Příloha č. 5s
Vyhodnocení připomínek obcí a veřejnosti

k materiálu

- **Návrh Změny č. 2 Územního rozvojového plánu**
- **Vyhodnocení vlivů návrhu Změny č. 2 Územního rozvojového plánu na udržitelný rozvoj území**
- **návrhy jednotlivých územních opatření k akceleračním oblastem vymezeným v návrhu Změny č. 2 Územního rozvojového plánu**

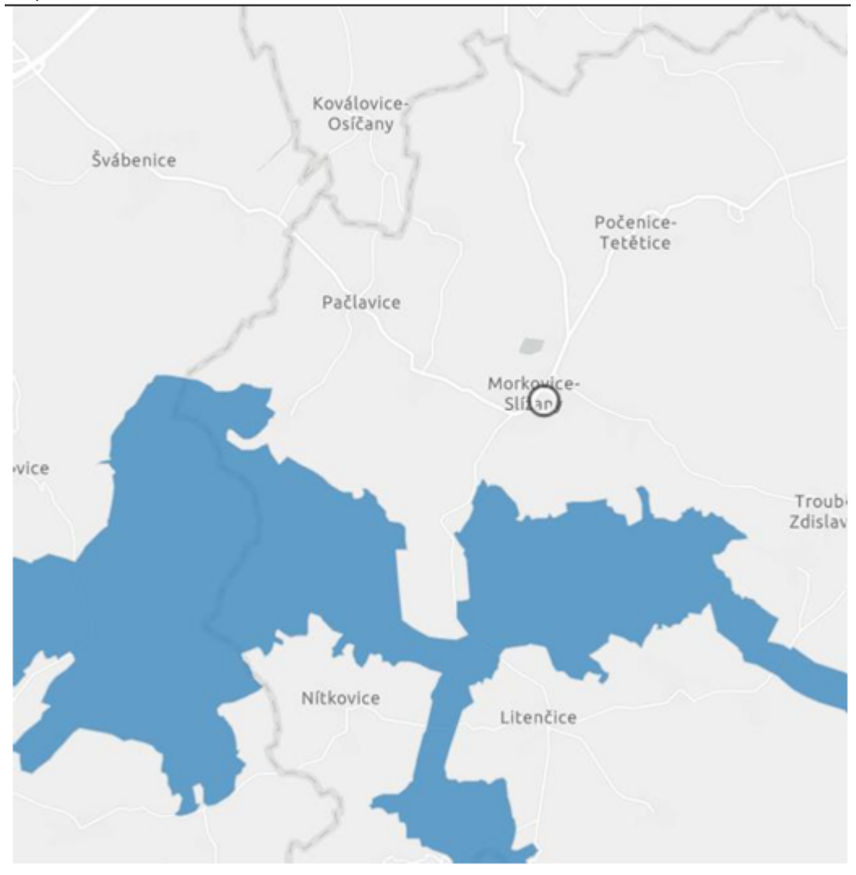
Poř. č.	Připomínkové místo	Číslo jednací	Článek	AO	Připomínka	Vyhodnocení
					Za hlavní potenciálně mírně ovlivněné přírodní hodnoty lze považovat EVL Troják, který se nachází v sousedství a přírodní park (EVL) Chřiby. Z kulturních hodnot se jedná primárně o MRP Kroměříž s NKP Zámek Kroměříž s Květnou a Podzámeckou zahradou, které jsou součástí UNESCO. Větrné elektrárny jsou výškovou dominantou, která bude vizuálně patrná v širokém okruhu a ovlivní krajinné scenérie a charakteristiky v území. Pro zmírnění negativních vlivů byla provedena opatření, která jsou kromě redukce samotné plochy dále od hlavních hodnot v území zahrnuta v podmínkách územního opatření. Mírně negativní vlivy byly identifikovány mimo krajinný ráz také u přírody a biologické rozmanitosti, krajiny, zemědělského půdního fondu, kulturních a historických hodnot. Vlivy na ostatní složky životního prostředí jsou zanedbatelné nebo nulové. Kumulativní a synergické vlivy s jinými navrhovanými plochami a koridory nebo se stávajícími stavbami nebyly detekovány, kumulace vlivů (mírně negativní) na krajinný ráz je předpokládána pouze s dalšími návrhovými AO v oblasti Kroměřížska. Bez negativních a významných pozitivních přeshraničních vlivů. Nebyl identifikován významně negativní vliv na jednotlivé složky životního prostředí. Navržená akcelerační oblast včetně územního opatření je akceptovatelná. V takové situaci je nutno navrhovanou výškovou regulaci a rozlohu a výtěžnost AO podrobně zdůvodnit a vysvětlit, proč přesně má mít navržené řešení přednost před zachováním stávajícího nekonfliktního stavu v území. **5. Vliv na biotopy a EVL** AOV98 se nachází v těsné blízkosti biotopu zvláště chráněných druhů velkých savců, jak je zřejmé z map AOPK:

Ve Vyhodnocení územního opatření se k tomu jen uvádí: Na jižní část AO bezprostředně navazuje migrační koridor biotopu vybraných zvláště chráněných druhů velkých savců. Jedná se o robustně vymezený a zalesněný migrační koridor. S ohledem na dotčení biotopu vybraných zvláště chráněných druhů velkých savců lze na předměty ochrany využívající biotop předpokládat mírně negativní vliv.

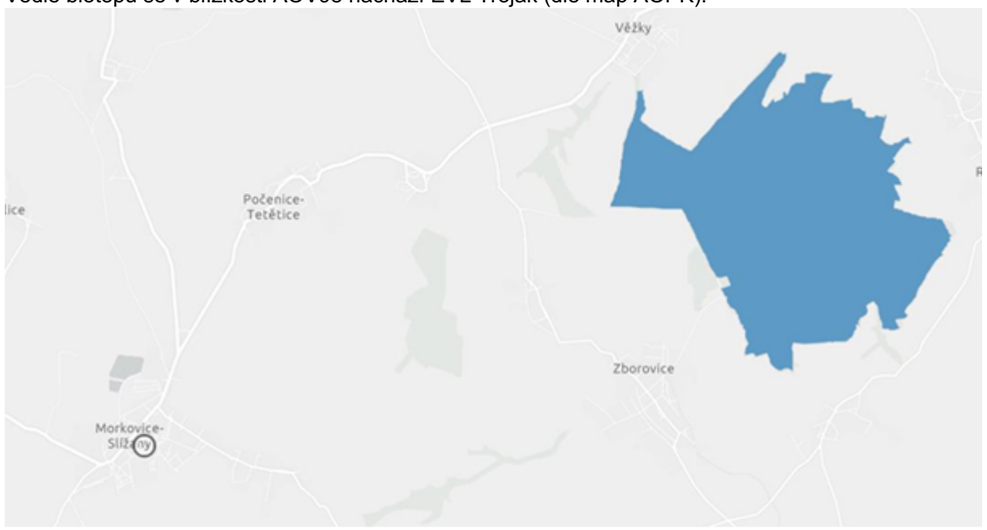
Poř. č.	Připomínkové místo	Číslo jednací	Článek	AO	Připomínka	Vyhodnocení
					Takové vyhodnocení vlivů je naprosto nedostačující. Není vůbec vyřešeno, jaký vliv může mít na velké savce např. to, kdy se do AOV98 zatoulají nebo zda je nemůže negativně ovlivňovat provoz VTE (hluk, vibrace, infrazvuk, osvětlení, stroboskopický efekt) a odrazovat je od využívání biotopu. Jinými slovy Vyhodnocení územního opatření AOV98 nezhodnotilo, jak daleko se mohou šířit negativní vlivy z provozu VTE a jak mohou ovlivňovat chování chráněných velkých savců. Vedle biotopu se v blízkosti AOV98 nachází EVL Troják (dle map AOPK):

Ve Vyhodnocení vlivů územního opatření AOV98 se uvádí: Nejbližším cenným územím ve vztahu k dotčené AO je EVL Troják (cca 550 m od AO), nejbližším ZCHÚ je PR Vitčický les ve vzdálenosti vzdušnou čarou cca 1,5 km SV od AO, předmětem ochrany PR jsou porosty karpatských dubohabřin s bohatým podrostem. Vliv záměrů VTE na ZCHÚ a EVL lze vyloučit. Z Vyhodnocení není vůbec zřejmé, proč je možné vliv VTE vyloučit. Jak podatel výše popsal, VTE ovlivňují vodní poměry v území a lokální klima. Na EVL a její předměty ochrany může mít uvedené značný vliv, který by jednoznačně vzhledem k tomu, že je EVL extrémně blízko AOV98, měl být posouzen. **6. Vliv na realizované prvky ÚSES** Realizované prvky ÚSES v k. ú. Počenice–Tetětice (LBC 4, LBK 1, LBK 2, LBK 2c a interakční prvky) představují rozsáhlou, odborně připravenou a dotačně financovanou obnovu ekologicky narušené krajiny, která dlouhodobě trpěla extrémním podílem orné půdy, erozí, nízkou retenční schopností a absencí přirozených krajinných struktur. Tyto projekty byly navrženy v souladu s Územním plánem, KPÚ, standardy AOPK i příslušnými normami a jejich umístění i druhová skladba vycházejí z pedologických, klimatických a biogeografických průzkumů. Výsadby vytvářejí funkční biokoridory a biocentra, propojují les Lipina s doprovodnými porosty vodních toků a cest, zvyšují biodiverzitu, omezují vodní a větrnou erozi, stabilizují svahy a zlepšují retenční schopnost území. Jedná se o veřejnou investici, která byla realizována z dotačních prostředků a jejímž cílem je dlouhodobé posílení ekologické stability a ochrana obyvatel před negativními projevy klimatických změn. Vymezení akcelerační oblasti pro výstavbu větrných elektráren do těchto již vybudovaných prvků ÚSES přímo zasahuje, narušuje jejich funkčnost a představuje znehodnocení veřejných financí vložených do obnovy krajiny i plnění závazků ÚPD a KPÚ.

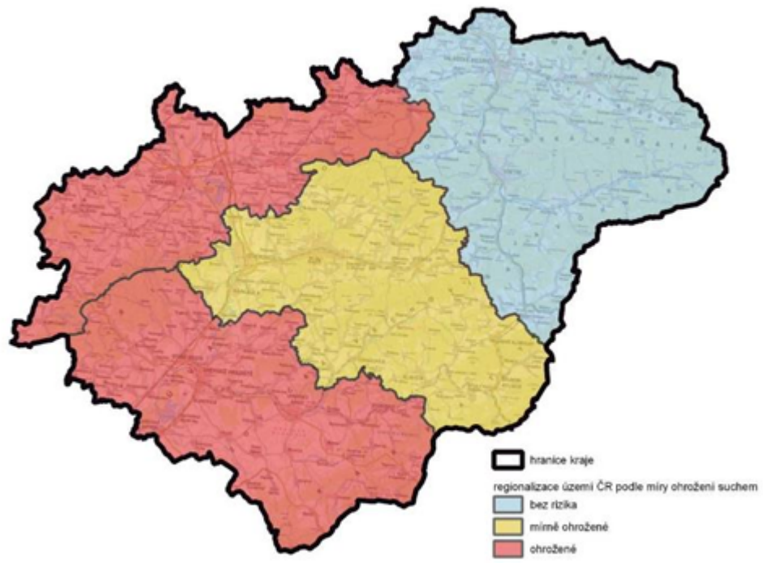
Poř. č.	**Připomínkové místo**	**Číslo jednací**	**Článek**	**AO**	**Připomínka**	**Vyhodnocení**
					Ohrožené okresy jsou Uherské Hradiště a Kroměříž. Mírně ohrožený je okres Zlín a bez rizika je okres Vsetín.

*Obrázek 4.3-6 regionalizace území podle ohrožení suchem* Je proto velmi zvláštní, že Vyhodnocení dospělo k tak striktně formulovaným závěrům, že VTE nemohou mít vůbec žádný vliv na vodní poměry a na sucho. Je faktem, že VTE, zejména ty extrémně vysoké, mají železobetonové základy, které jsou schopny vodní poměry v krajině narušit, a buduje se k nim infrastruktura jako jsou silnice, cesty a příkopy, které také mohou narušit tok podzemní vody a snížit množství vody proudící do blízkých vodních toků nebo vodních zdrojů. Výstavba VTE také odstraňuje ochranné vrstvy půdy a podloží, čímž činí podzemní vodu pod nimi zranitelnější vůči znečištění z úniků nebo rozlitých látek z vozidel nebo zařízení použitých k jejich výstavbě a vůči únikům a látkám z turbín a další infrastruktury během provozu. Nic z toho ale zjevně nebylo reálně vyhodnoceno. To, že VTE ovlivňují vodní poměry v území, je přitom zcela relevantní obava. V publikaci *„Wind farms and groundwater impacts: A guide to EIA and Planning considerations“* se kupř. uvádí: *„The development of a wind farm has the potential to impact on groundwater quality, groundwater quantity and/or the established groundwater flow regime. Figure 1 overleaf shows the scale and extent of the foundation of a single wind turbine which could potentially impact on the aquatic environment. Changes to the local water environment can affect receptors such as wells/boreholes, springs, wetlands and waterways, and can also have implications for groundwater dependent ecology and/or land stability.“*
